Контрольная форма обследования доступности приоритетных объектов и услуг социальной инфраструктуры для инвалидов и других МГН.

Наименование объекта: Краевое государственное автономное профессиональное образовательное учреждение «Губернаторский авиастроительный колледж г. Комсомольска-на-Амуре (Межрегиональный центр компетенций)»

Адрес: 681007, Хабаровский край, г. Комсомольск-на-Амуре, ул. Культурная, д. 3 (Общежитие)

Дата обследования: 11.01.2019г.

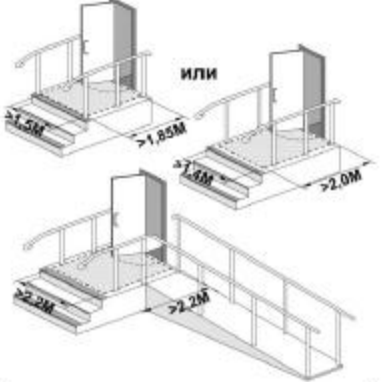
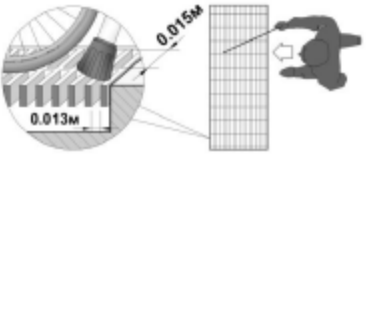
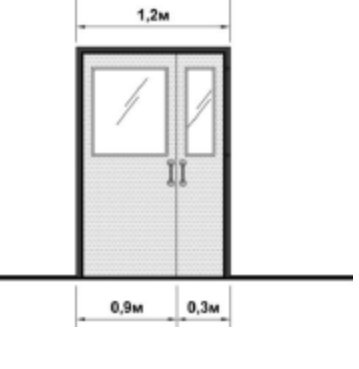
2.3	<p>Наружные лестницы и пандусы должны иметь поручни с учетом технических требований к опорным стационарным устройствам. При ширине лестниц на основных входах в здание 4,0 м и более следует дополнительно предусматривать разделительные поручни.</p>	<p><input type="checkbox"/> Да <input type="checkbox"/> Нет</p> <p>Измерение:</p>		<p>Отсутствуют поручни, ширина лестницы 12,45м</p> 	- Привести в соответствие
-----	--	---	---	---	---------------------------

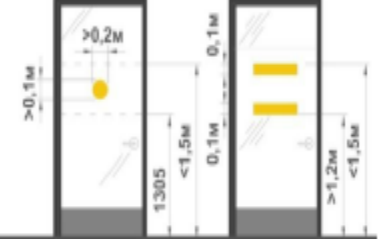
2.4.	Для открытых лестниц – ширина проступей и высота подступенка должна быть от 0,35 до 0,4 м, от 0,12 до 0,15 м.	<input type="checkbox"/> Да <input type="checkbox"/> Нет Измерение:		Ширина ступени – 29см, высота 16 см	- Привести в соответствие
2.5.	Марш открытой лестницы не должен быть менее трех ступеней и не должен превышать 12 ступеней. Недопустимо применение одиночных ступеней, которые должны заменяться пандусами.	<input type="checkbox"/> Да <input type="checkbox"/> Нет Измерение:		Марш открытой лестницы 4 ступени

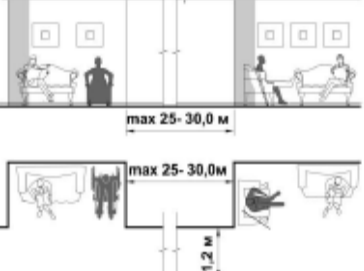
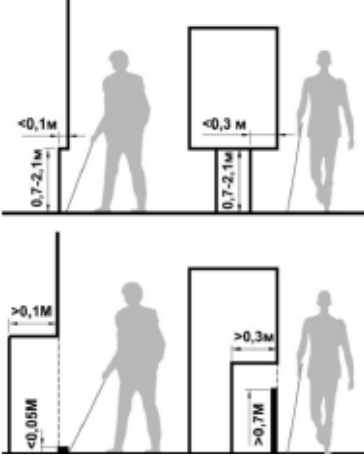
2.24	<p>Усилие открывания двери на путях эвакуации с ручками нажимного действия не должно превышать 50 Нм.</p>	<input type="checkbox"/> Да <input type="checkbox"/> Нет Измерение:		Отсутствуют подобные ручки	
2.25	<p>Усилие для распашных дверей с доводчиком 19,5Нм</p> <p>Дверь должна закрываться с задержкой минимум 5 секунд при открытии на 90 градусов</p>	<input type="checkbox"/> Да <input type="checkbox"/> Нет Измерение: <input type="checkbox"/> Да <input type="checkbox"/> Нет Измерение:		<p>Обе двери не соответствуют, закрываются с задержкой 3 секунд при открытии на 90 градусов.</p> 	
Тамбур входной

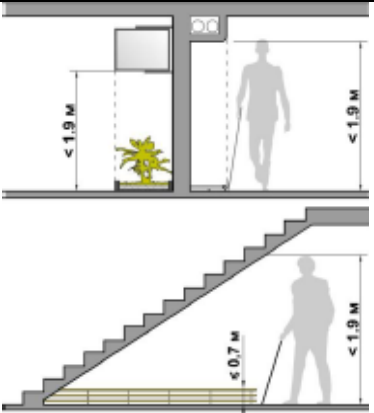
2.26	Глубина тамбуров и тамбур-шлюзов не менее 2,3 при ширине не менее 1,5м.	<input type="checkbox"/> Да <input type="checkbox"/> Нет Измерение:		Соответствует требованиям Ширина – 2,0м длина 3,28м.	
2.27	Минимальное свободное пространство между дверями тамбура не менее 1,4 м плюс ширина двери, открывающаяся внутрь. Свободное пространство у двери со стороны защелки «от себя» не менее 0,3м, «к себе» не менее 0,6 м.	<input type="checkbox"/> Да <input type="checkbox"/> Нет Измерение: <input type="checkbox"/> Да <input type="checkbox"/> Нет Измерение:		Свободное расстояние 0,87м 	
2.28	Грязезащитное покрытие должно быть на уровне нулевой отметки пола. Если это невозможно – грязезащитное покрытие должно быть закреплено на поверхности пола.	<input type="checkbox"/> Да <input type="checkbox"/> Нет Осмотр:		Отсутствует покрытие	- Привести в соответствие

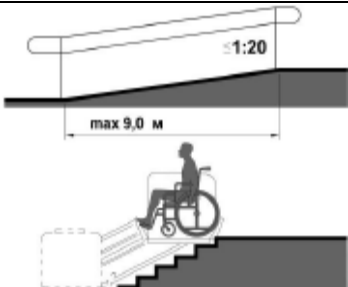
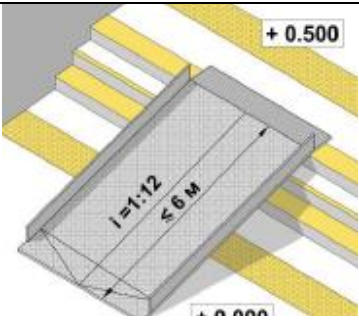
3.5	Под маршем открытой лестницы и другими нависающими элементами следует устанавливать ограждения, имеющие размер в свету по высоте менее 1,9 м.	<input type="checkbox"/> Да <input type="checkbox"/> Нет Измерение:		Выступающих элементов нет	
3.6	В помещениях, доступных инвалидам, не разрешается применять ковры с ворсом высотой ворса более 0,013 м.	<input type="checkbox"/> Да <input type="checkbox"/> Нет Измерение:		Ковровые полотна отсутствуют	
3.7	В местах перепада уровней пола в помещении для защиты от падения следует предусматривать ограждения высотой в пределах 1 – 1,2 м	<input type="checkbox"/> Да <input type="checkbox"/> Нет Измерение:		Нет перепадов	
Коридор (вестибюль, зона ожидания, галерея, балкон).					
3.8	Ширина при движении кресла-коляски: в одном направлении - не менее 1,5м;	<input type="checkbox"/> Да <input type="checkbox"/> Нет Измерение:		Ширина коридора 1,3м.

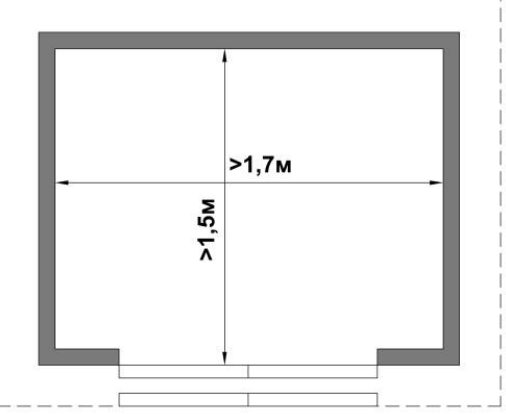
3.10	Высота коридоров не менее 2,1 м.	<input type="checkbox"/> Да <input type="checkbox"/> Нет Измерение:			
3.11	Ширина прохода в помещении с оборудованием и мебелью не менее 1,2 м	<input type="checkbox"/> Да <input type="checkbox"/> Нет Измерение:		Ширина проходов более 1,2 м	
Лестница (внутри здания).					
3.12	Предупреждающие указатели, контрастно окрашенная поверхность на участках пола перед дверными проемами и входами на лестницы, перед поворотом путей движения на расстоянии 0,6 м. Зоны «возможной опасности» с учетом проекции движения дверного полотна должны быть обозначены.	<input type="checkbox"/> Да <input type="checkbox"/> Нет Измерение:		Отсутствуют предупреждающие указатели, и контрастно окрашенная поверхность	- Привести в соответствие

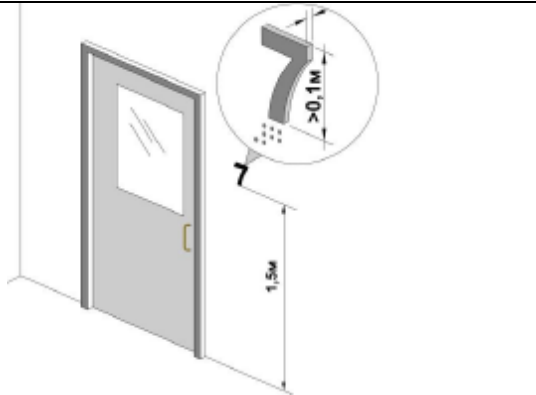
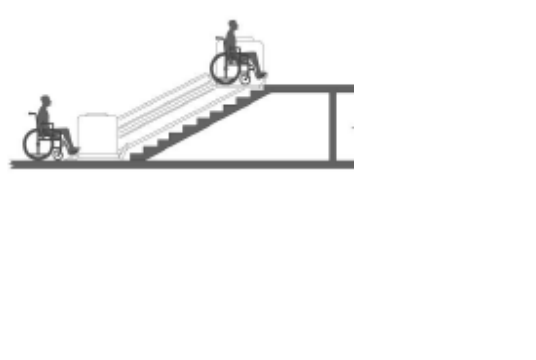
3.13	<p>Завершающие горизонтальные части поручня должны быть длиннее марша лестницы или наклонной части пандуса 0,3 м (от 0,27 до 0,33 м) и иметь не травмирующее завершение</p>	<p><input type="checkbox"/> Да <input type="checkbox"/> Нет Измерение:</p>			
3.14	<p>Поручни рекомендуется применять округлого сечения диаметром от 0,04 до 0,06 м</p> <p>Расстояние в свету между поручнем и стеной должно быть не менее 0,045м для гладких поверхностей и не менее 0,06м для шероховатых поверхностей</p>	<p><input type="checkbox"/> Да <input type="checkbox"/> Нет Измерение:</p> <p><input type="checkbox"/> Да <input checked="" type="checkbox"/> Нет Измерение:</p>		<p>Поручни прямоугольного сечения</p>

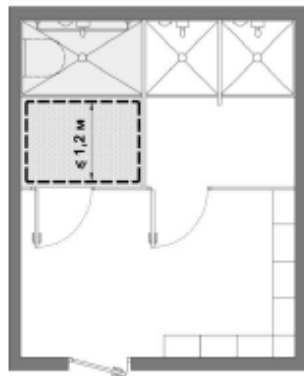
5.5	Двери должны открываться наружу.	<input type="checkbox"/> Да <input type="checkbox"/> Нет Осмотр:			
5.6	В универсальной кабине и других санитарно-бытовых помещениях, предназначенных для пользования всеми категориями граждан, в том числе инвалидов, установлены откидные опорные поручни, штанги, поворотные или откидные сидения.	<input type="checkbox"/> Да <input type="checkbox"/> Нет Осмотр:		Отсутствуют	- Привести в соответствие
5.7	Размеры универсальной кабины в плане не менее: ширина – 2,2 м, глубина – 2,25 м.	<input type="checkbox"/> Да <input type="checkbox"/> Нет Измерение:		Отсутствуют	- Привести в соответствие
5.8	Один из писсуаров следует располагать на высоте от пола не более 0,4 м или применять писсуар вертикальной формы.	<input type="checkbox"/> Да <input type="checkbox"/> Нет Измерение:		Отсутствуют	- Привести в соответствие

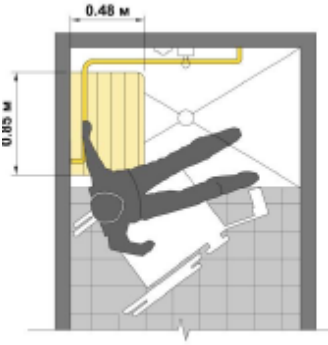
5.9	Следует применять унитазы, имеющие опору для спины	<input type="checkbox"/> Да <input checked="" type="checkbox"/> Нет Осмотр:			Отсутствуют	- Привести в соответствие
5.10	Диспенсер для туалетной бумаги может использоваться МГН без посторонней помощи	<input type="checkbox"/> Да <input checked="" type="checkbox"/> Нет Осмотр:
